INFORME Y SOLICITUD DE APLICACIÓN DE SANCIONES CONTRACTUALES: CONTRATOS 5116 DE 2021– ART. 86 DE LA LEY 1474 DE 2011.

OBJETO: "INTERVENTORÍA TÉCNICA, ADMINISTRATIVA, FINANCIERA, LEGAL Y AMBIENTAL PARA LA EJECUCIÓN DE LA CONSTRUCCIÓN DE LA PRIMERA FASE DE LA CONEXIÓN AVENIDA LAS AMÉRICAS, ZONA DE EXPANSIÓN OCCIDENTAL CERRITOS, DESDE LA INTERSECCIÓN CONDINA KM 0+000 (AV. LAS AMÉRICAS) HASTA EL KM 3+400 (SECTOR EL TIGRE) Y OBRAS COMPLEMENTARIAS"

CONTRATO DE INTERVENTORIA No 5116 2021

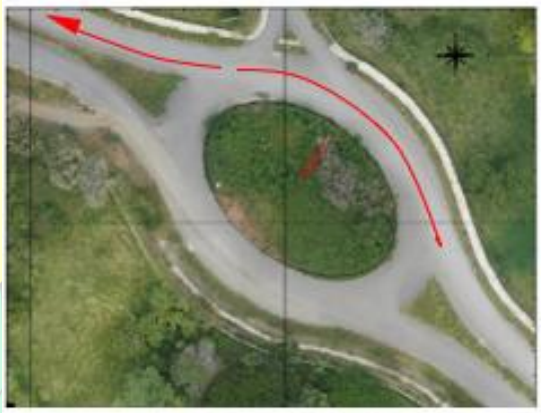
- Los Muros de contención y los muros en suelo reforzado difieren en cantidad y especificación planteada desde el diseño de geotecnia y estabilidad de taludes del proyecto.

Superposición de Glorieta de Diseño y construida

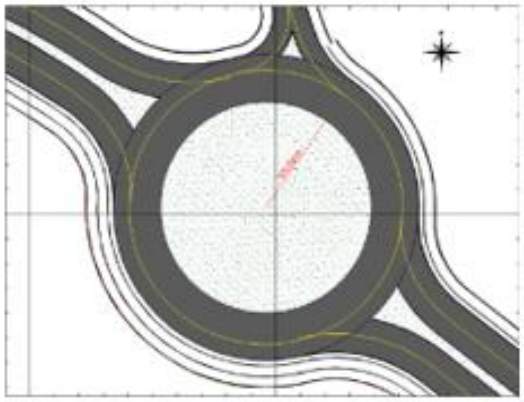
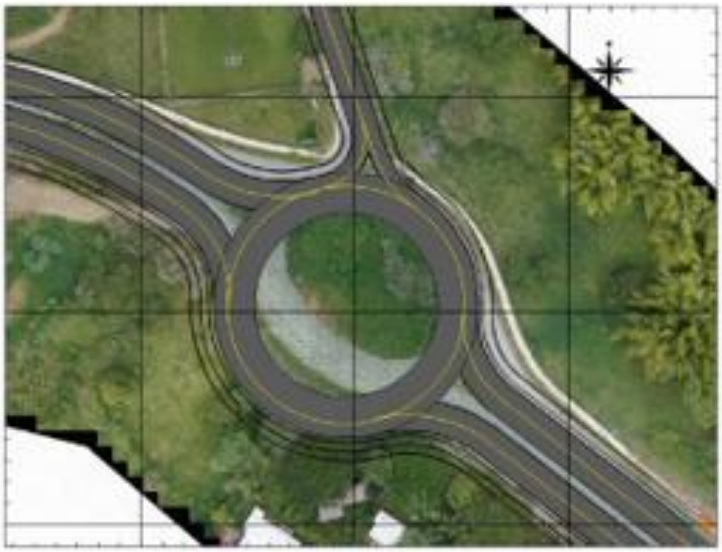
posible establecer, de acuerdo con lo mencionado en el capítulo 9 “Diagnóstico”, en lo que concierne a la glorieta ubicada a la altura del K1+000 aproximadamente, ***se presenta un cambio en su geometría diseñada (glorieta circular) y la construida (glorieta ovalada), donde se cierne un manto de incertidumbre de su funcionalidad a la luz del cumplimiento de especificaciones de seguridad vial bajo los requerimientos de diseño dispuestos en el manual de diseño geométrico de carreteras del INVIAS, ya que el arco tangente a la circunferencia inscrita mayor (línea en color rojo), genera una aparente transición de los lazos de entrada y salida, sin reducción de velocidad dentro de la estructura, lo anterior toda vez que no se presentan por parte de la interventoría o contratista de obra, soportes de ajustes y/o cambio de los diseños iniciales.***
